AMICUS EXPEDIENTE T-5443609

**Consideraciones ambientales acerca del proyecto carbonífero de El Cerrejón,
operado por las empresas BHP Billiton, Angloamerican y Xstrata en La Guajira.**

Bogotá D.C, octubre de 2016

Figura 12. Geometría de las fallas de rumbo vistas en planta (desde arriba) con patrones geométricos que persisten a pesar de las diferencias de escala. Nótese la existencia de zonas lenticulares de alto fracturamiento (Tomado de: Kim, Peacock & Sanderson, 2004)

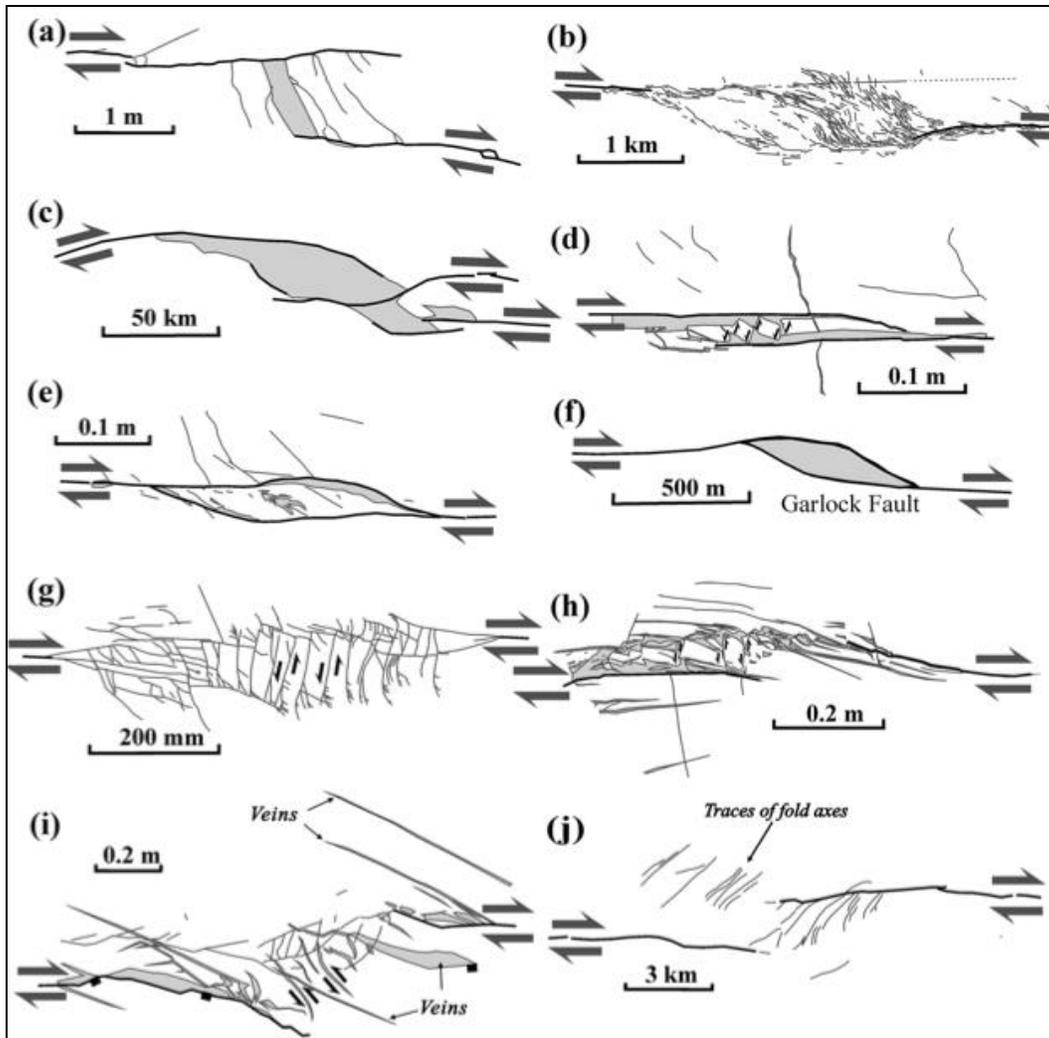
No obstante lo anterior, los modelos hidrogeológicos de Cerrejón – Ingetec (2014) no involucran la acción de las fallas geológicas, con toda la incertidumbre asociada a ello, máxime cuando muchas de las estructuras tectónicas se reconocen como fallas de rumbo en sus estudios, estructuras que se caracterizan por una arquitectura de grandes bandas de fracturamiento, sin importar la escala a las cuales son descritas (Woodcock & Rickards, 2003, Caine, 1996; Cello et al., 2001; Jourde, 2007; Kim, Peacock & Sanderson, 2004, entre otros)

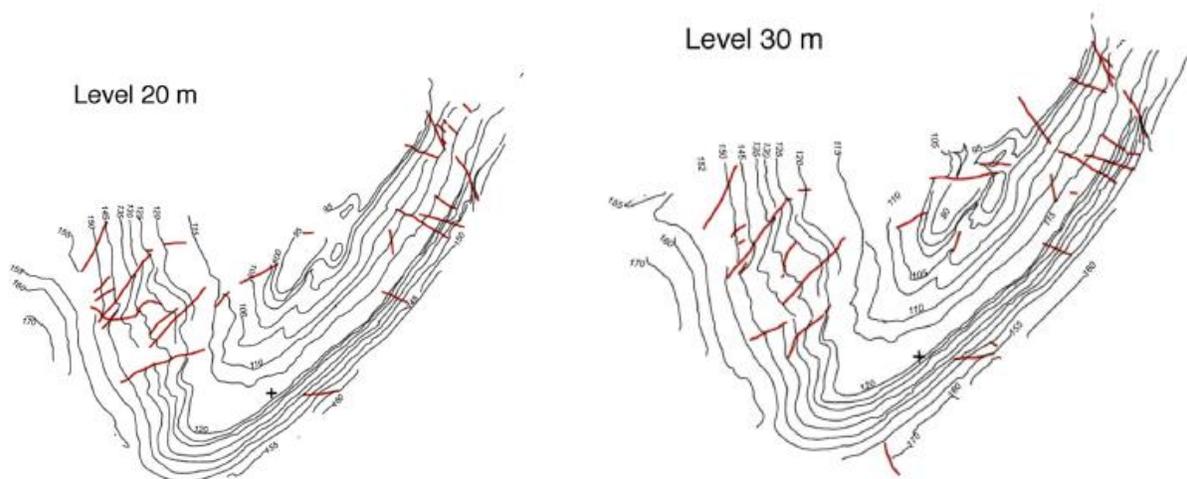
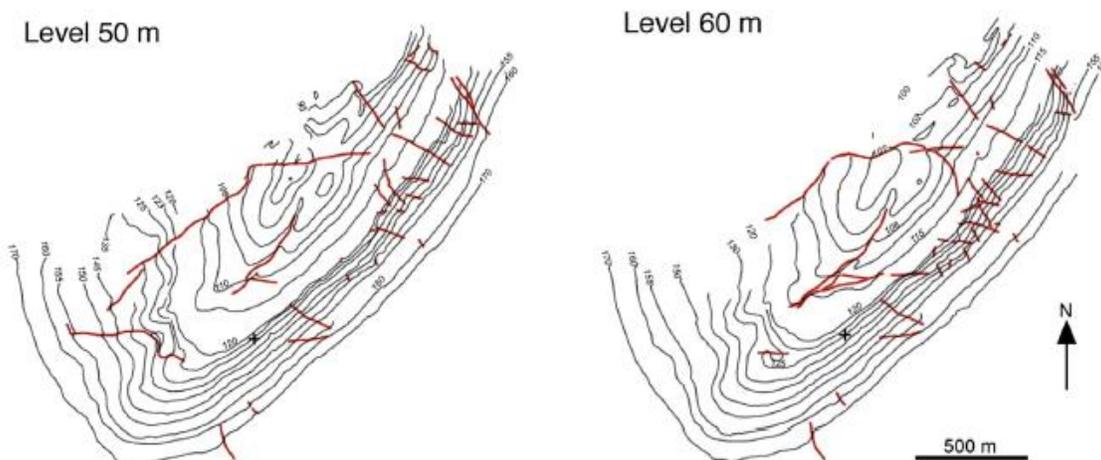
Para ofrecer un mayor soporte de lo expuesto en cuanto a las deficiencias de los estudios ambientales de Cerrejón en lo referente a las fallas geológicas, estudios recientes (Cardozo et al., 2016) han documentado de manera detallada la existencia de fallas geológicas en todas las escalas de trabajo, es decir que se deben describir y trabajar estas estructuras tanto si se trabaja a escala regional como a escala local, y que omitirlas significa faltar a la comprensión cabal de los eventuales impactos ambientales sobre elementos naturales vitales como el agua.

FIGURA 14. FIGURA 4.2-20 MAPA GEOLÓGICO DEL ÁREA DE ESTUDIO

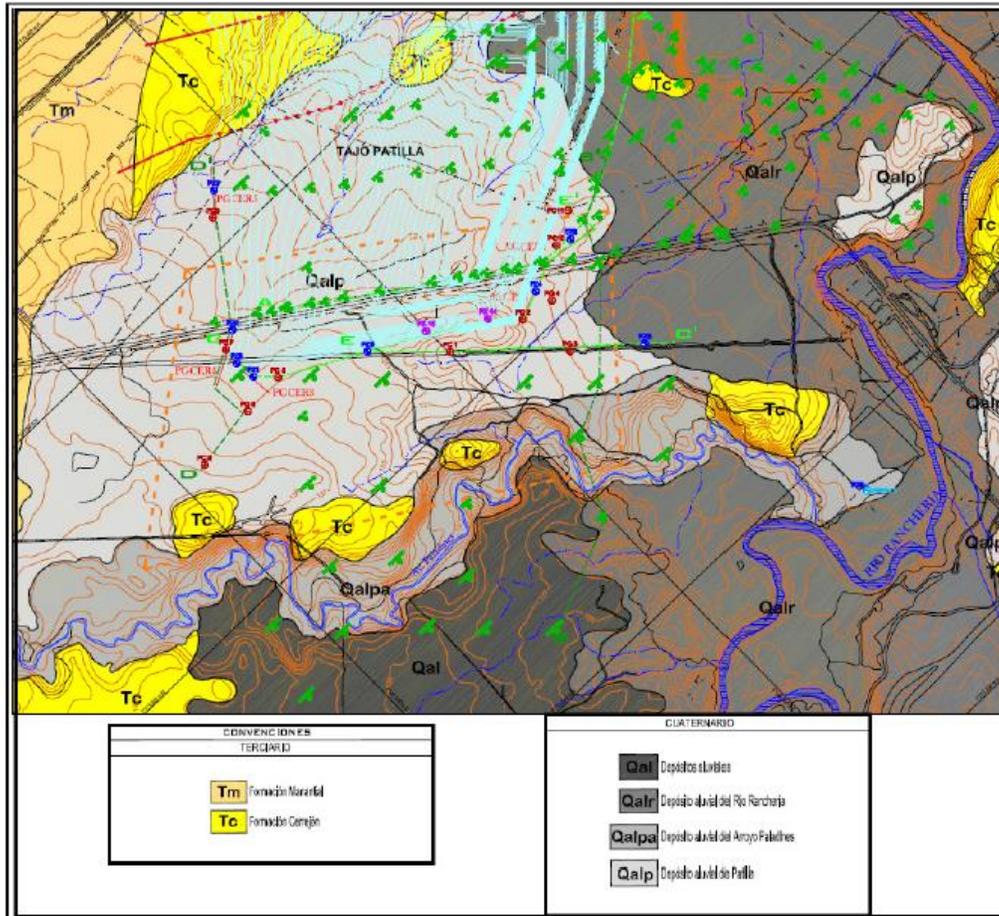
De manera concluyente, el modelo hidrogeológico no considera las fallas geológicas ni ningún tipo de fractura relacionada, pero con todas sus deficiencias, Cerrejón – Ingetec establecen que el tajo atrae las aguas subterráneas (nótese la dirección convergente de las flechas rojas), drenando ríos, acuíferos aluviales y acuíferos porosos y por otra parte removiendo todo tipo de acuíferos, incluyendo el aluvial, que es clave en la regulación de caudales del río Ranchería, tal como ha sido reconocido por todos los estudios de aguas subterráneas que se han llevado a cabo en la zona durante los últimos 50 años.

FIGURA 27. DESVIACIÓN RÍO RANCHERÍA

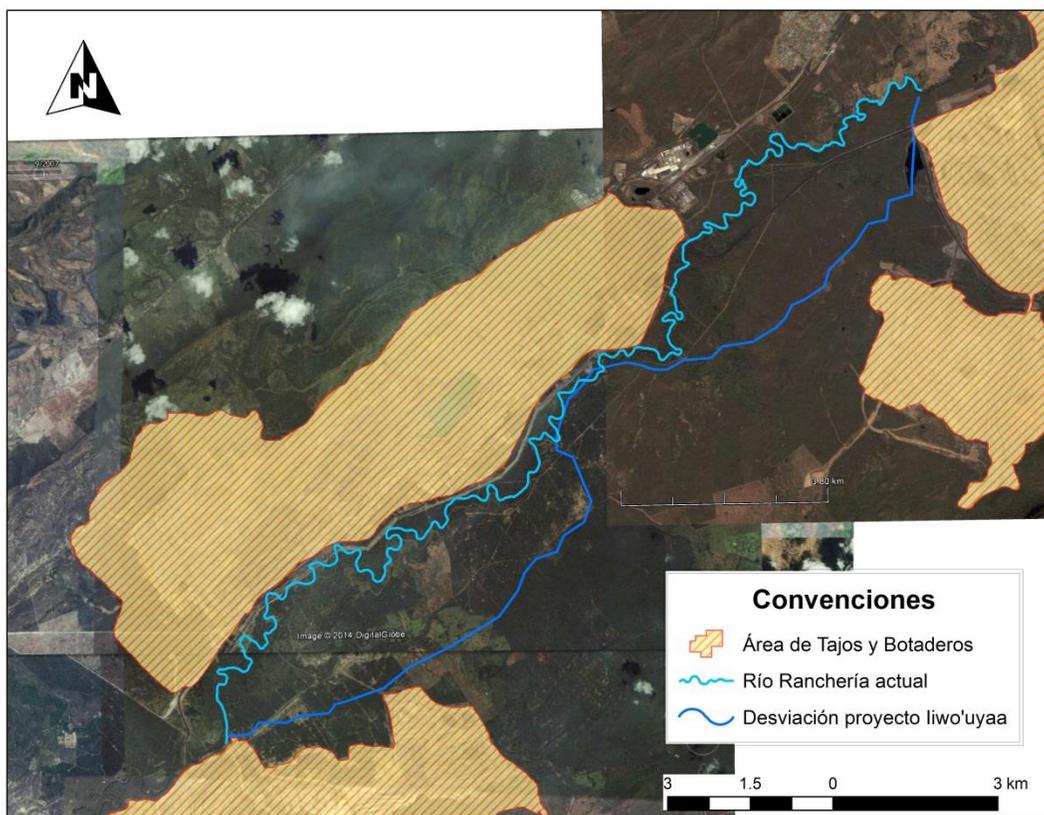
Respecto a la longitud del tramo a modificar que reporta Cerrejón (2011) es necesario considerar que los 4,1 km que esperan dejar en el “curso natural del río” entre los tajos Este y Oeste también van a ser modificados ya que es de esperar que la modificación que sucede inmediatamente aguas arriba influya en la dinámica de dicho segmento (caudal, carga de sedimentos, flujos de nutrientes, flujos de aguas subterráneas, flujos de seres vivos correspondientes a los ecosistemas hiporreicos, parafluviales y riparias). Por lo tanto la verdadera longitud del río Ranchería que, según Cerrejón, será modificada es 31,6 km.
